Mission régionale d'autorité environnementale

**Avis délibéré sur le projet de renouvellement urbain
du quartier des Moulins Liot
sur la commune de Fontenay-Le-Comte (85)**

N°MRAe PDL-2023-7324
PDL-2023-7325
PDL-2023-7326

Plan du projet de renouvellement urbain – source étude d'impact

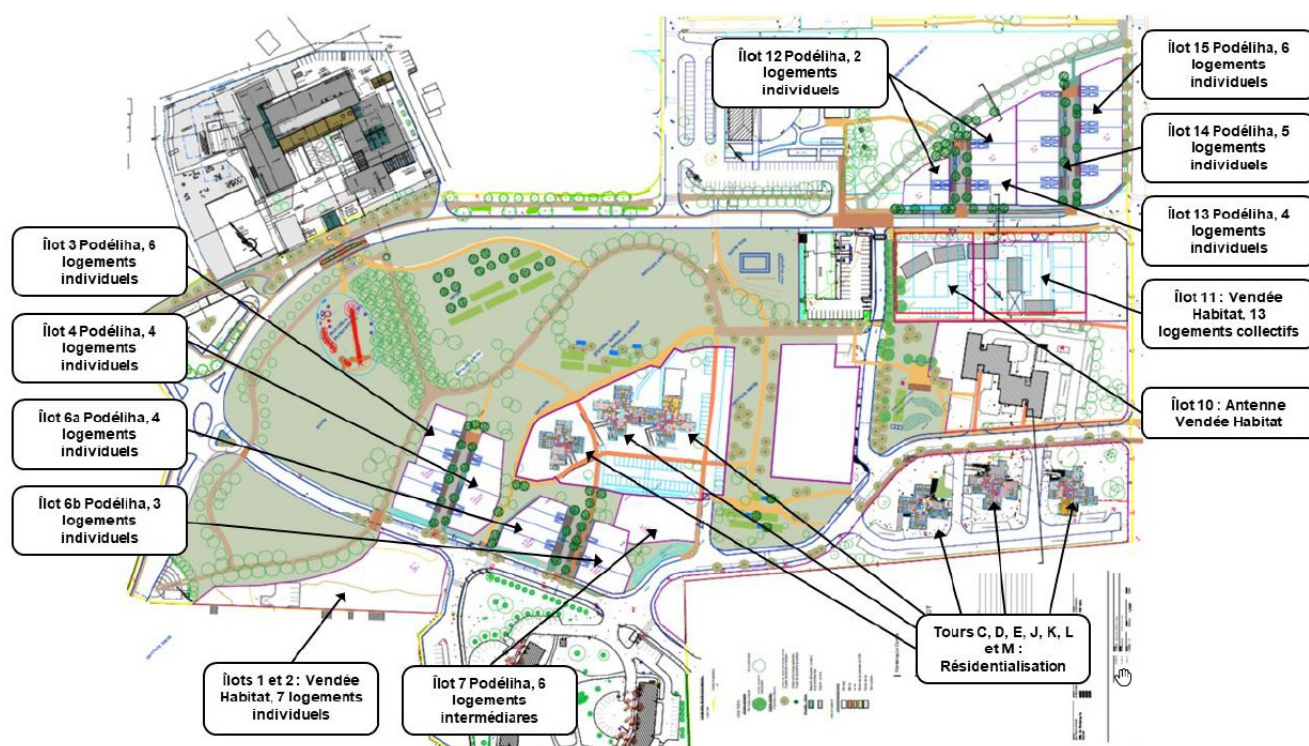
La MRAe observe des incohérences dans les documents fournis : le plan des travaux de l'étude d'impact (cf plan ci-après présentant le programmes des divers îlots) fait état de 4 lots pour l'îlot 4 quand la demande de permis de construire en prévoit 5.
